改善箇所説明図

基準不適合発生箇所

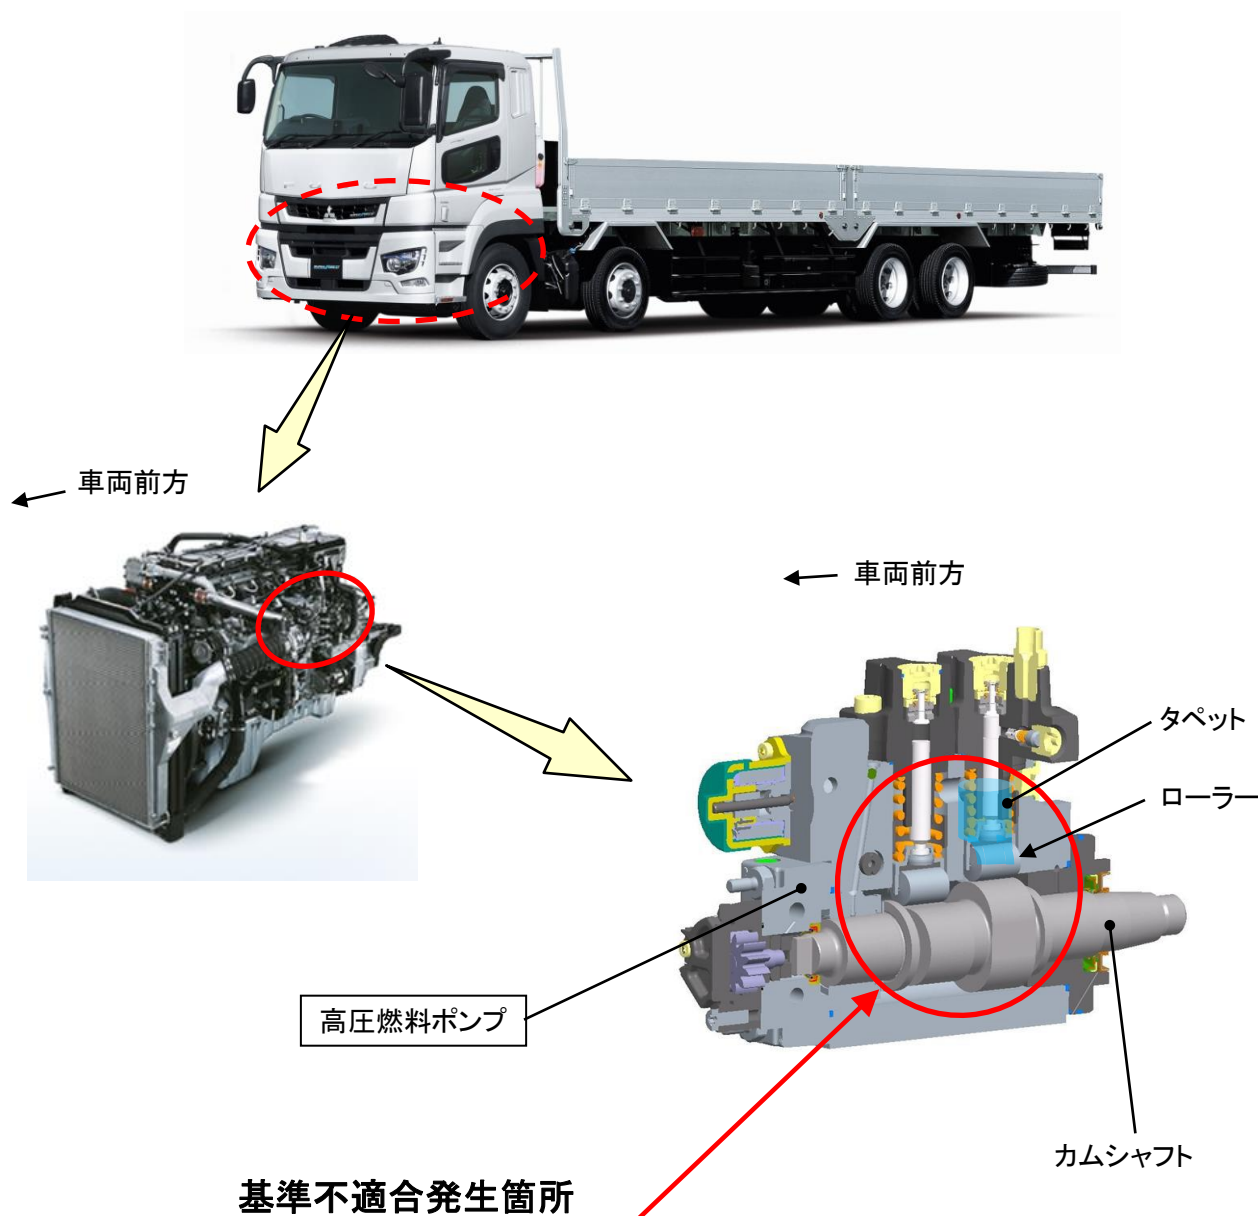
大型トラック・バスの高圧燃料ポンプにおいて、タペットとローラー間およびローラーとカム間を潤滑する燃料膜厚が不足しているため、これらの摺動面に摩耗が生じることがある。このため、ポンプストロークの減少や摩耗粉による燃料フィルターの詰まりが生じて燃料の供給が不十分になり、突然のエンジントールや再始動不能に至るおそれがある。

全車両、高圧燃料ポンプを点検し、不具合品が装着されていた場合は対策品の高圧燃料ポンプ一式に交換する。

また、燃料タンク内に摩耗粉が認められた場合は、燃料フィルター一式を新品に交換すると共に、高圧燃料ポンプから燃料タンク間の戻り側燃料ラインの清掃を実施する。

注： は、不具合品が装着されていた場合に対策品と交換する部品を示す。
